島根原子力発電所2号機
格納容器フィルターベント系について
(審査会合における指摘事項の回答)

平成27年5月
中国電力株式会社

1. 格納容器フィルターベント系についての指摘事項

図5 遠隔手動操作機構の模式図

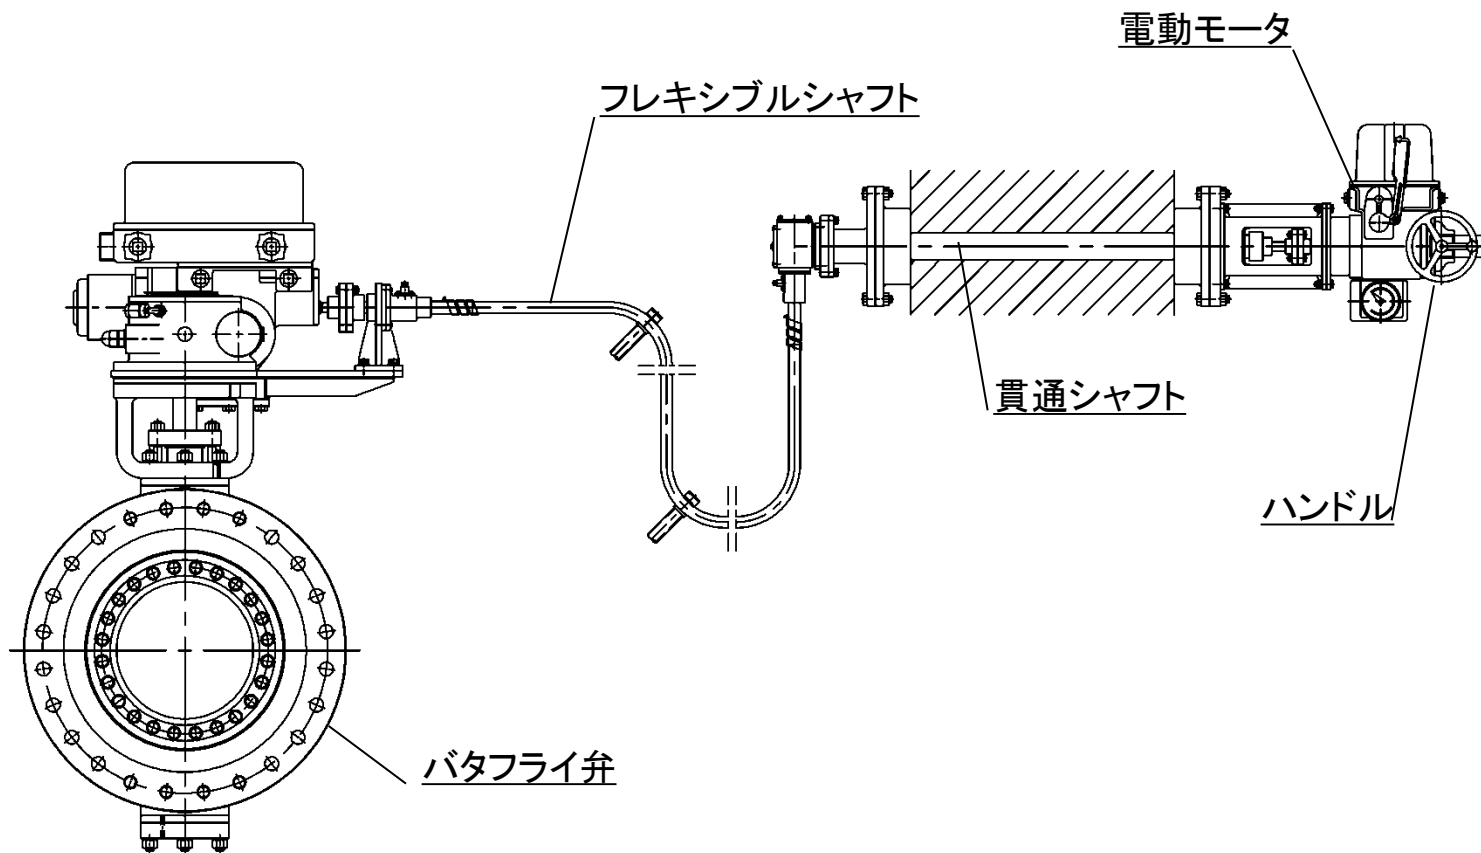
(指摘事項)AO弁等の遠隔手動操作を行う場合、試験結果を含めて実現性を説明すること

(回答)第1弁、第2弁及び第3弁については、空気作動弁(AO弁)から電動駆動弁(MO弁)に設計変更することとした。

弁は、SA電源により開操作が可能な設計としている。また、駆動源喪失時においても原子炉建物付属棟(二次格納施設外)から遠隔手動操作機構を用いた人力による開操作が可能な設計としている。

遠隔手動操作機構の模式図を以下に示す。

図1 地下格納槽での想定漏えい範囲図

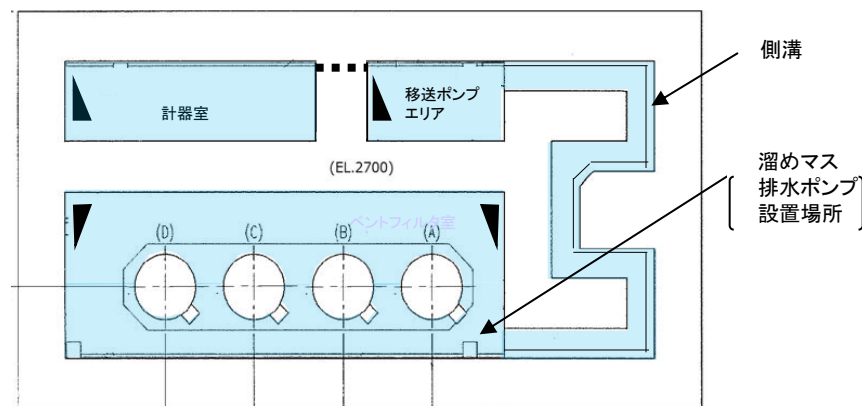
(指摘事項)フィルタベント周囲の地下水流入等, 溢水に備えた排水方法について説明すること。

(回答)地下格納槽は, 図1に示すとおりベントフィルタ室(排水ポンプエリア), 移送ポンプエリア, 計器室で構成される。

計器エリア及び移送ポンプエリア内で万一, 漏えいが発生した場合には, 側溝を介してベントフィルタ室の溜めマスへ排水できる構造となっており, 常設の排水ポンプによりサプレッションチェンバもしくは外部へ排出できる構成としている。

また, 漏えいを早期に検知できるようにベントフィルタ室に漏えい検知器を設置し, その警報を中央制御室に発報するとともに, 状況に応じた排水が可能な構成としている。
